SAK: KLAGE PÅ SVAR OM AVKØYRSLE FRA KOMMUNEVEG, 62/1 FNR.34 HAUS

SAK: SØKNAD OM AVKØYRSLE FRÅ KOMMUNEVEG

SØKNAD OM AVKØYRSLE FRÅ KOMMUNEVEG

Svar på KLAGE PÅ SVAR OM AVKJØRSLE FRA KOMMUNEVEG, 62/1 fnr. 34 - Haus

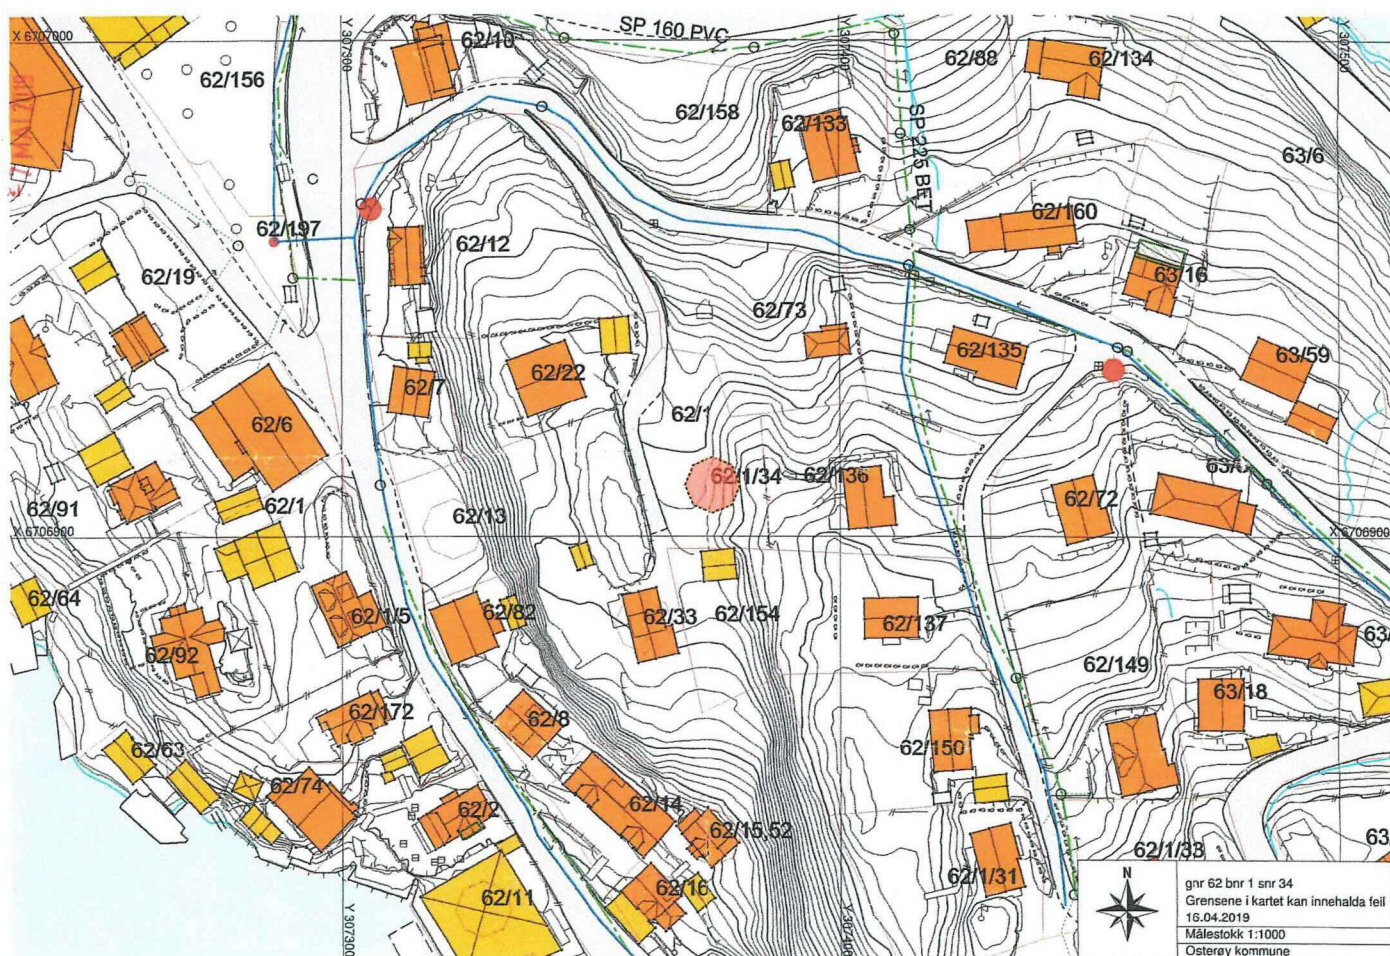
Krav til friskt, stigning, overvatn et al. er langt utanfor krav i godkjent vegnorm. Eg ser ingen måte å forsvare godkjenning her. Viss du ser nokon moglegheiter her, ta kontakt og me kan ta ein gjennomgang.

Vurderinga mi er ikkje berre med tanke på funksjonen til vegen, drift og vedlikehald, men trafikktryggleik. Avkjørselen du søker utvida bruk for er trafikkfarlig med eksisterande trafikk og det vil vera farleg og fagleg uansvarleg for meg å godkjenna utvida bruk. Eg kan ikkje sjå ein grunn til å godkjenna søknaden.
